## RDC PRESENCIAL Nº 02/2017

### CONSTRUÇÃO DO CENTRO DE REFERÊNCIA EM TRANSPLANTE DO SERVIÇO DE NEFROLOGIA DO HUPE

#### Relação de Perguntas e Respostas (até 29/09)

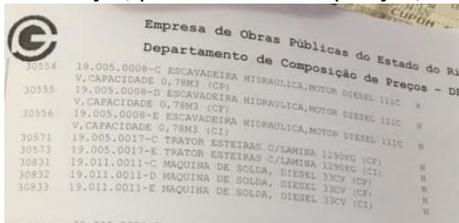
Data	Perguntas	Respostas																				
22/9	1- A planilha referente a Licitação RDC Presencial 02/2017 refere-se alguns itens ECOT e HCOT. Essas planilhas de cotação de elétrica e hidráulica não foram encontradas na documentação disponível no site. Pergunta-se: Como e onde obte-las ?																					
22/09	1 – Analisando a planilha de preços enviada por V.Sa., notamos que nos itens 6.5, 6.6 e 6.7 foi utilizado o código da família 05 (serviços complementares), quando no nosso entendimento deveria ser utilizado os códigos da família 10 (fundações), 10.010.005, 10.012.0115, 10.014.0005, 10.017.0004. Solicitamos o ajuste da planilha, já que o custo apresentado é inexequível.	<p>Solicito verificar a composição do item: 05.0099.0003-A, idem item 05.099.0002-B e verifique a composição dos serviços, pois estão na composição, salvo melhor juízo.</p>  <p>A imagem mostra uma planilha de composição de preços com o seguinte conteúdo:</p>
